459 - KONGSVINGER II  
GRUNNVANNSMÅLINGER SIVA

Uttalelse fra Norges geologiske undersøkelse ved avdelingsingeniør Tidemann Klemetsrud.

I skriv hit 21.4.82 fra Hedmark Energiverk, rettes forespørsel på bakgrunn av utførte grunnvannsmålinger, om hvorvidt heving av overvannstanden ved Kongsvinger Kraftverk med 75 cm vil påvirke grunnvannsforholdene i området, spesielt ved SIVA-anleggene.

Forespørselen hit gjelder syn og kommentarer til det materiellet som foreligger i ovennevnte rapporter og utredninger.

SNITT A-A ILLUSTRASJON

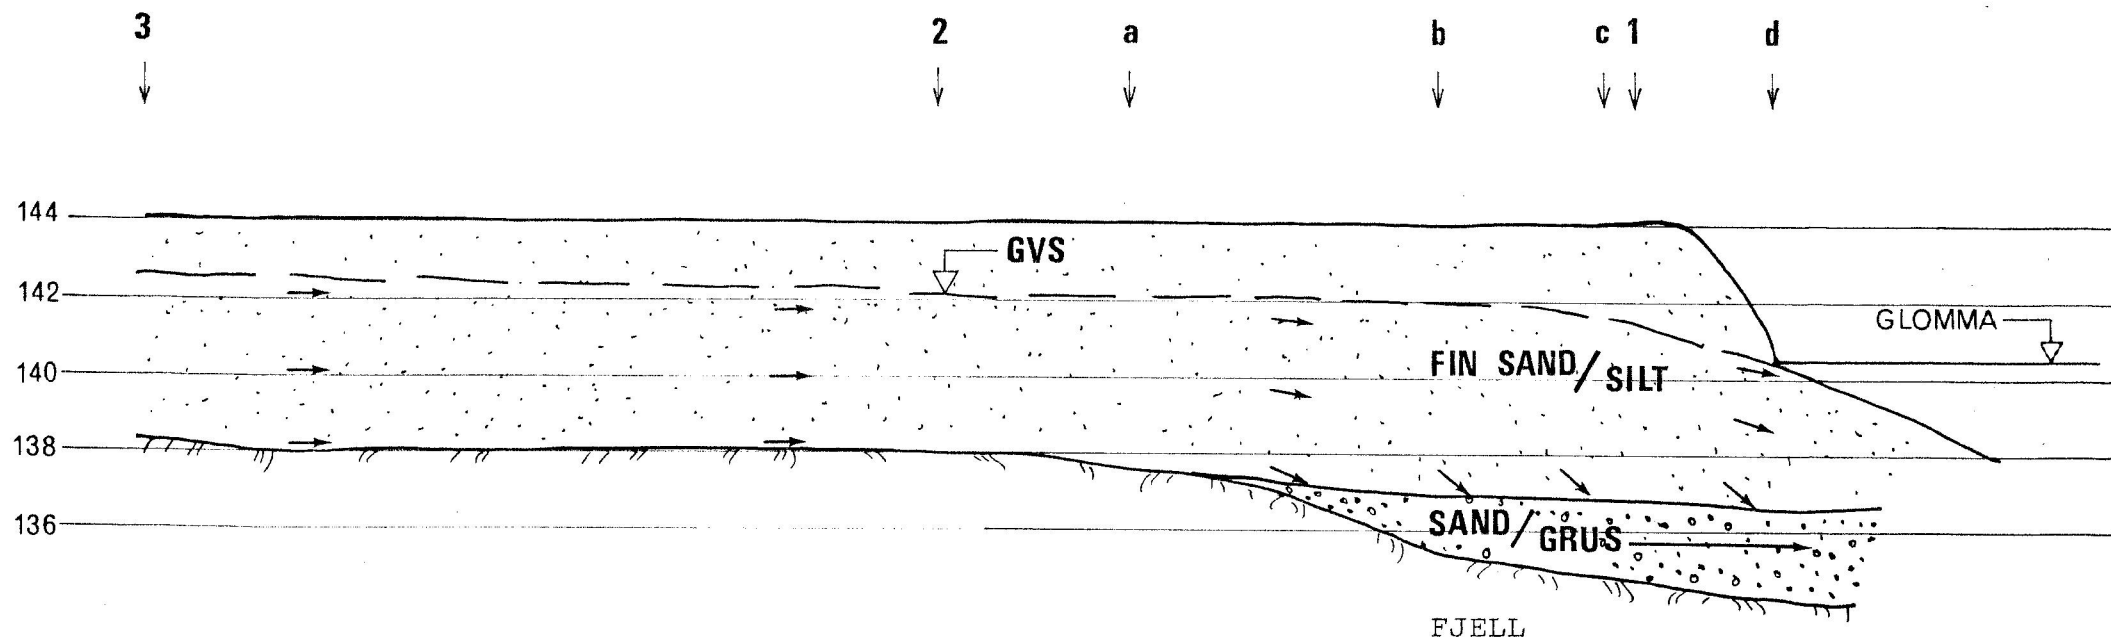
Betraktes videre forløpet av avrenningsforholdet i vedlegg 4, skjer brått en stor falløkning ut mot Glomma, i et belte på ca. 50 m, som har fått betegnelsen "bufferzone". Årsaken til dette forholdet er søkt anskueliggjort i vedlegg 2, hvor fallendringen har sammenheng med underliggende grusmateriale med stor kontaktflate til, og langt større gjennomtrengelighet enn overliggende finmateriale. Hvis underliggende grusmateriale ikke eksisterte, ville en kildehorisont slått ut i elvebrinken i fortsettelsen av de angitte gradienter, 0.5 % til 0.7 %, fra det innenforliggende området.

Bufferonen i SIVA-området er en overgangssone hvor avrenningen til elva øker i hastighet, på grunn av underliggende grusmateriale med høy gjennomtrengelighet og kontaktflate til overliggende finmateriale.

Grunnvannsprøfler - PROFIL VI

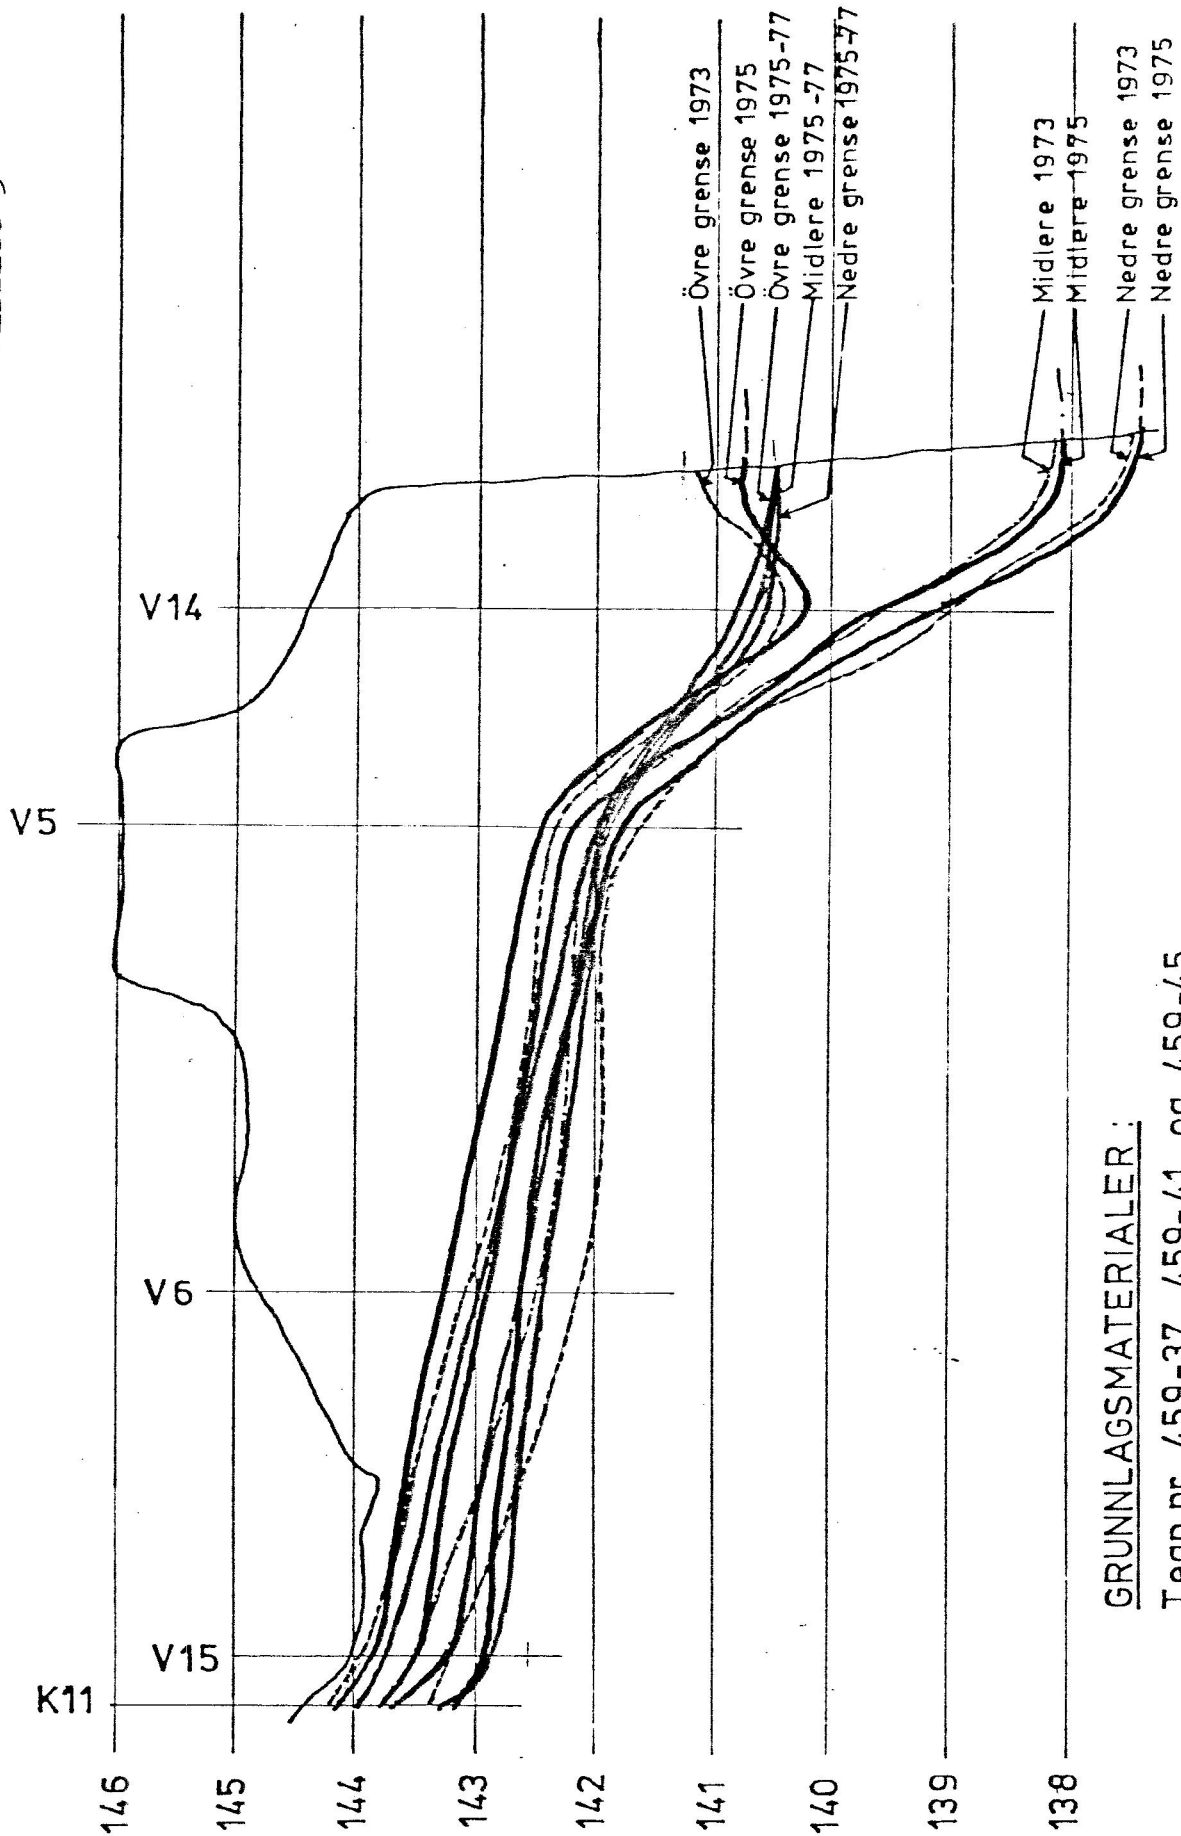
SIVA-området med tilhørende nedslagsfelt har sin avrenning til Glomma. Som det fremgår i vedlegg 4, skjer avrenningen gjennom SIVA-området under nærmest konstante gradientforhold, 0.5 % til 0.7 %, nærmest uavhengig av vannstandsvariasjonene. Dette forhold bekrefter avsetningens relative homogenitet.

Reguleres eksempelvis elvevannstanden ved situasjon som i vedlegg 4, mellom kote 142.00 og kote 142.50, vil vannstand og gradientforhold ikke være endret i området innenfor buffersonen. Opphører avrenningen til Glomma fra SIVA-området med tilhørende nedslagsfelt, vil grunnvannsstanden være flattliggende i nivå med elvevannstanden.

Konklusjon av vannstandsforholdene innen SIVA-området er i tråd med Norsk Vandbygningkontors slutninger. Regulering av vannstanden til kote 141.25 influerer ikke på grunnvannstanden i området innenfor buffersonen, som utgjør et belte langs elva emllom 50 og 70 m. I selve buffersonen regulerer elva vannstanden.
